日本原燃株式会社	
資料番号	濃縮個別 016 R2
提出年月日	令和 3 年 4 月 1 日

警報設備等に係る補足説明資料

本資料は、【濃縮個別 16 R1】の改訂版（R2）である。主な改訂内容は以下のとおり。

図-1-1-1 カスケード設備 インターロック動作概要図 (濃縮工程)

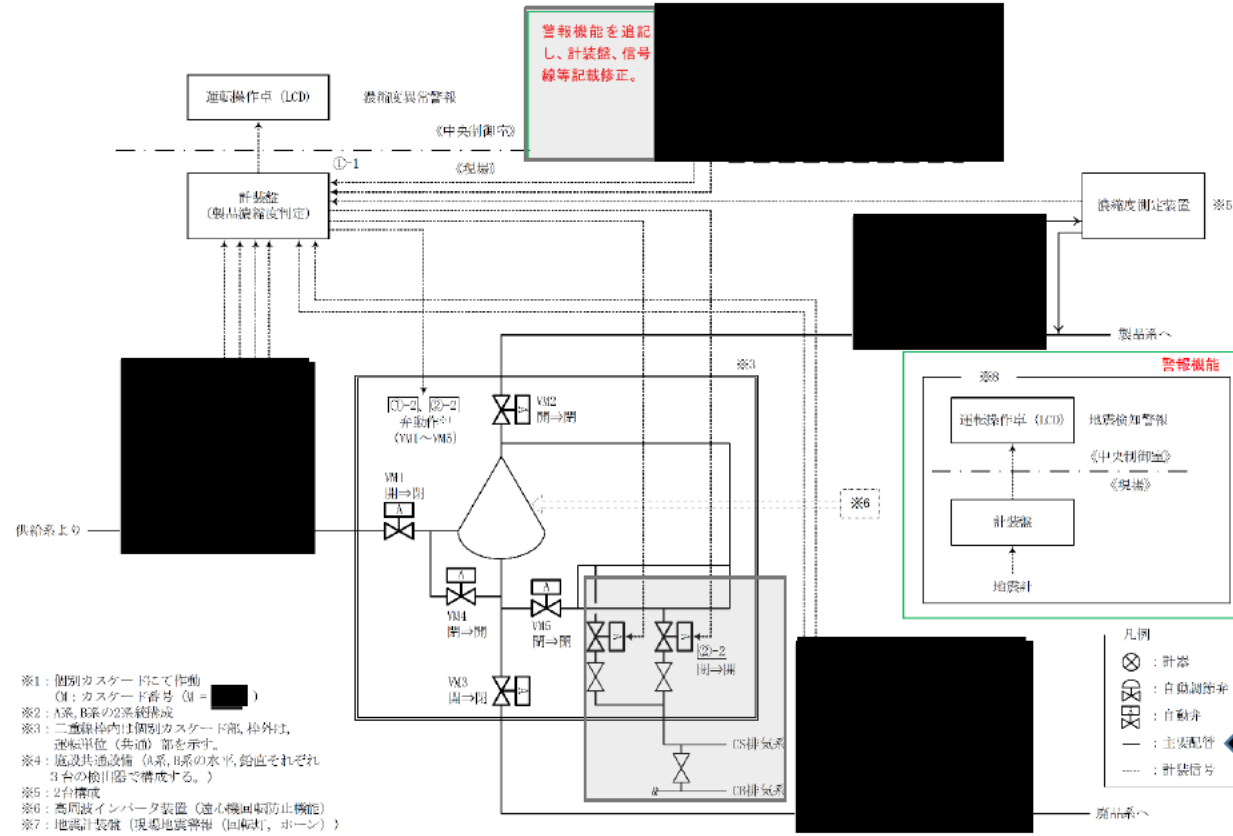
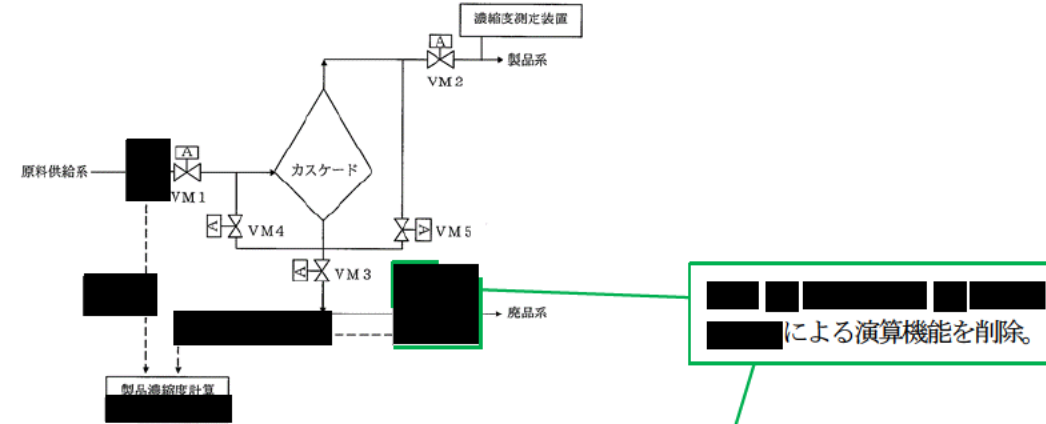
- 検出計器構成、数量を具体的な記述に修正。
 - 圧力調整に係る機構、計装接続の概念を追記。
- (事業変更許可申請書 許可番号：原規規発第1705174号（平成29年5月17日付け）において、具体的な系統構成図としているため、これを反映した。)

図-1-1-6 UF₆処理設備 インターロック動作概要図
 (UF₆処理設備、均質・ブレンディング設備)

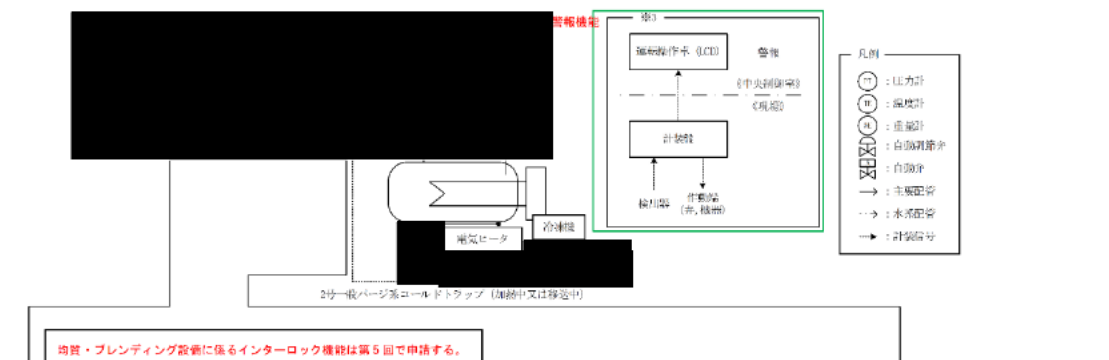
設工認申請書	補足説明	備考
<p>図-1-1-6 UF₀処理設備 インターロック動作概要図 (UF₀処理設備、均質・ブレンディング設備)</p>	<p>既認可設工認ではインターロックに関する系統図なし。</p> <ul style="list-style-type: none"> 事業変更許可申請書系統概要図 (添付書類5 図5-1-12) と設工認申請書図面の差は、地震検出系 (新設) の追記のみ。 <p>図5-1-12 排気処理工程 系統概要図 (UF₀処理設備、均質・ブレンディング設備)</p>

図-1-1-3 UF₀処理設備 インターロック動作概要図 (製品系)

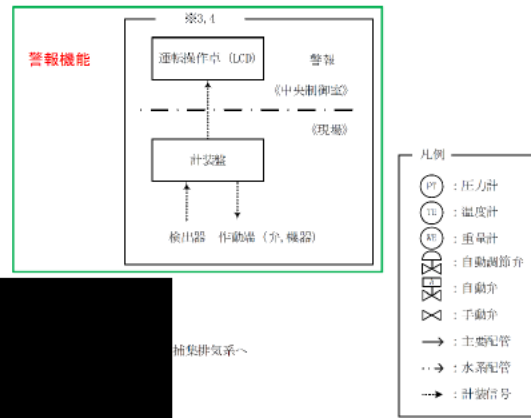
既認可設工認ではインターロックに関する系統図なし。

- 事業変更許可申請書系統概要図 (添付書類5 図5-1-3) と設工認申請書図面の差は, 地震検出系 (新設) の追記のみ。

製品コールドトラップの配管はカスケードからのガス捕集の際に「入口」, 移送時に「出口」となるため, 圧力計の名称は「入口圧力」としている。
